万吨冷链产业园总体规划

拟变更总平面图

万吨冷链产业园变更内容说明

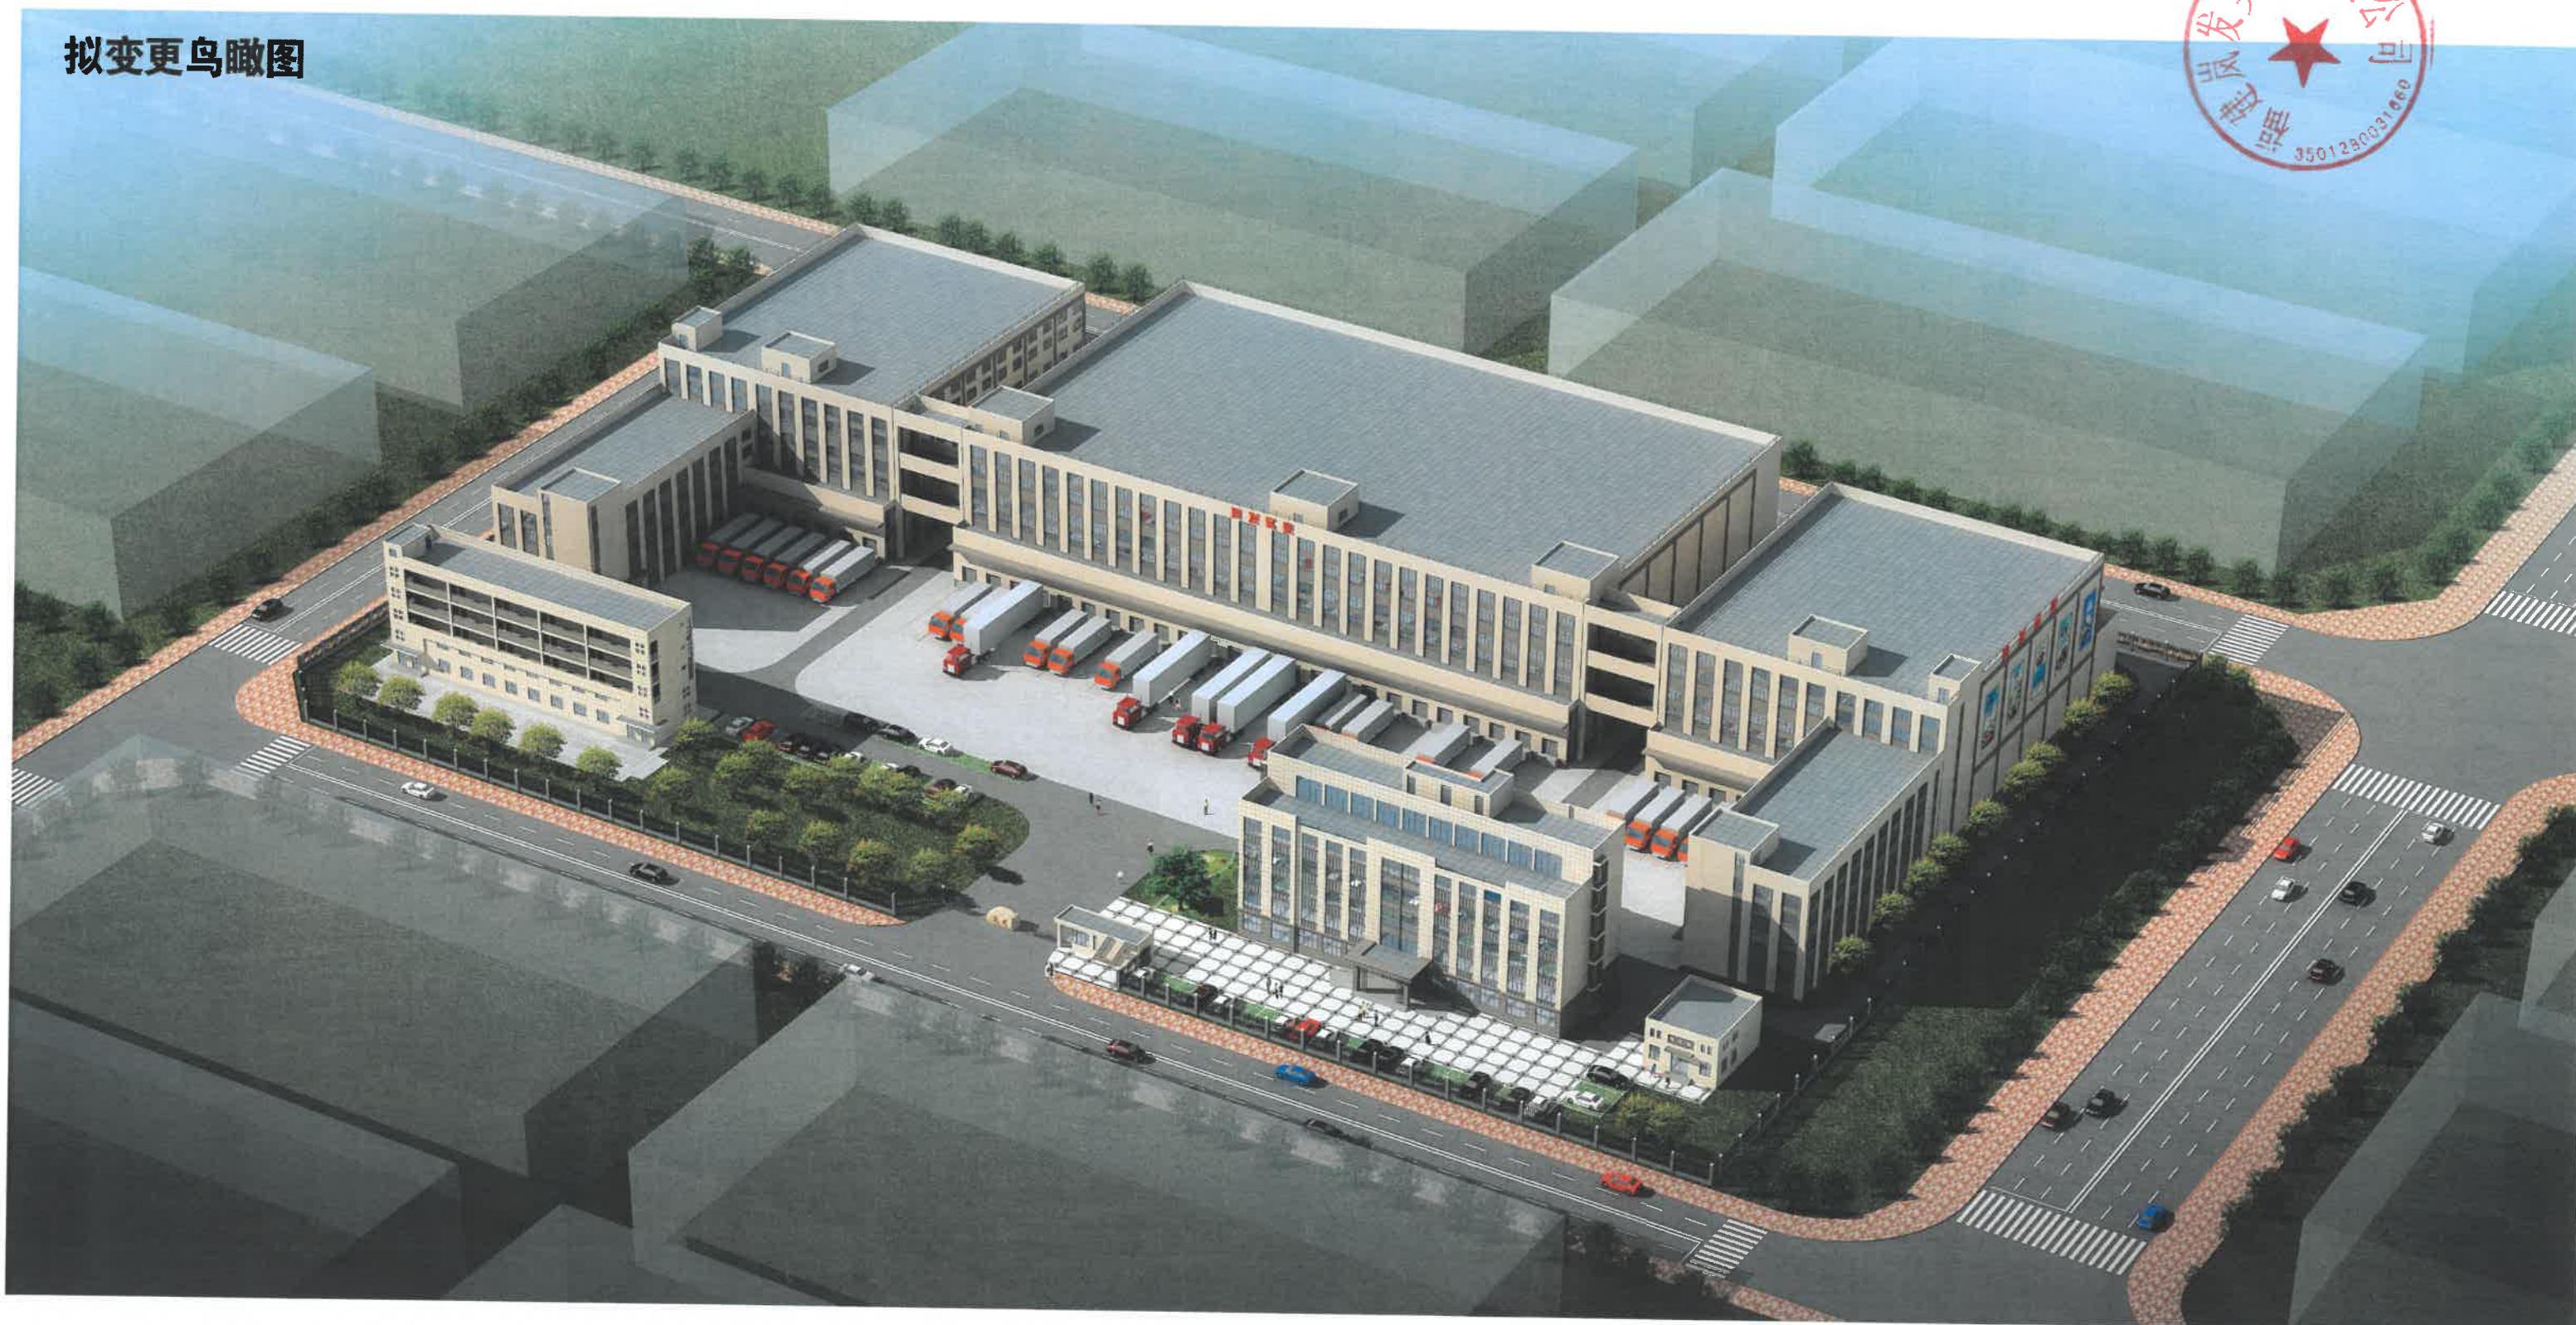
万吨冷链产业园的建设单位福建岚发实业有限公司根据自身的开发需要，为了减小冷库的存储量，减小制冷剂的用量，根据工艺要求及平潭的气候条件，拟将原有报批总平提出变更，变更内容如下：

1. 为使办公区便于管理，方便员工收取信件包裹等物品，在地块东南角原宿舍楼的位置增设传达室。
2. 原来宿舍楼位于地块的东南角，东西朝向不好，不利于通风，将宿舍楼移至西南角，南北朝向布置，以利通风采光。
3. 应工艺及消防要求，此处厂内外高差较小，且原有山门东路中间的消防应急出入口不能与厂区内道路合理地贯通，故将次入口移到山门东路地块的西南角。
4. 为减小冷库存储容量，减少制冷剂用量，将2#水产品冷库及加工区改为水产品加工车间，长度及宽度变小（具体尺寸详单体平面变更图）。
5. 根据工艺要求，将此处的制冷机房移到东北角制冷机房。
6. 因平潭风较大，本地块的东南角增设一栋2#水产品冷库及加工车间。
7. 为方便车辆出入，将厂区铭牌移到中间，分开车流的出入方向。
8. 根据建设单位建设进度，减小开挖量，将消防水池及水泵房移到1#水产品冷库的封闭月台底下。变更后的指标与未变更的指标，符合出让合同要求。

万吨冷链产业园鸟瞰图变更内容说明

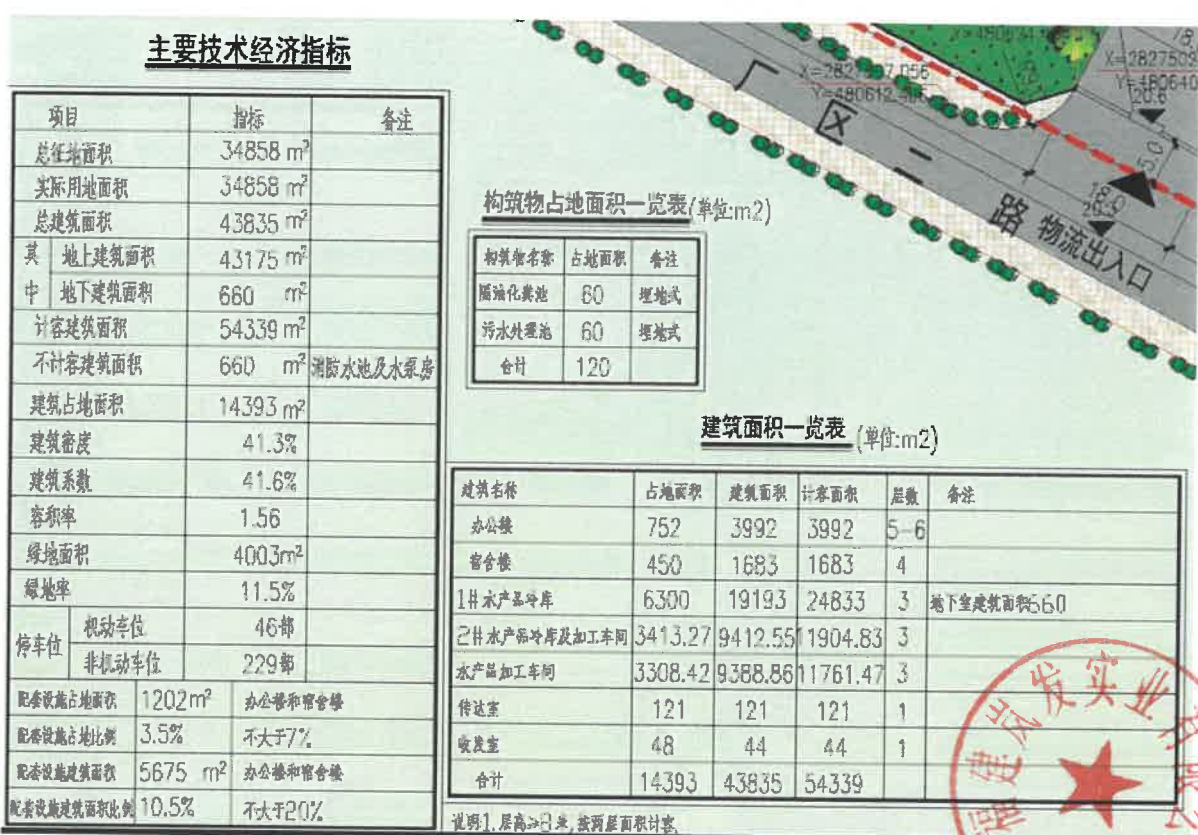
万吨冷链产业园的建设单位福建岚发实业有限公司根据自身的开发需要，为了减小冷库的存储量，减小制冷剂的用量，根据工艺要求及平潭的气候条件，拟将原有报批总平提出变更，鸟瞰图根据拟变更总平面图变更如下：

1. 为使办公区便于管理，方便员工收取信件包裹等物品，在地块东南角原宿舍楼的位置增设传达室。
2. 原来宿舍楼位于地块的东南角，东西朝向不好，不利于通风，将宿舍楼移至西南角，南北朝向布置，以利通风采光。
3. 应工艺要求，此处厂内外高差较小，且原有北侧楼仔路次入口不到20米处设有公交站，不利于道路开口，将次入口移到山门东路地块的西南角。
4. 为减小冷库存储容量，减少制冷剂用量，将2#水产品冷库及加工区改为水产品加工车间，长度及宽度变小（具体尺寸详单体平面变更图）。
5. 根据工艺要求，将此处的制冷机房移到东北角制冷机房。
6. 因平潭风较大，本地块的东南角增设一栋2#水产品冷库及加工车间。
7. 为方便车辆出入，将厂区铭牌移到中间，分开车流的出入方向。
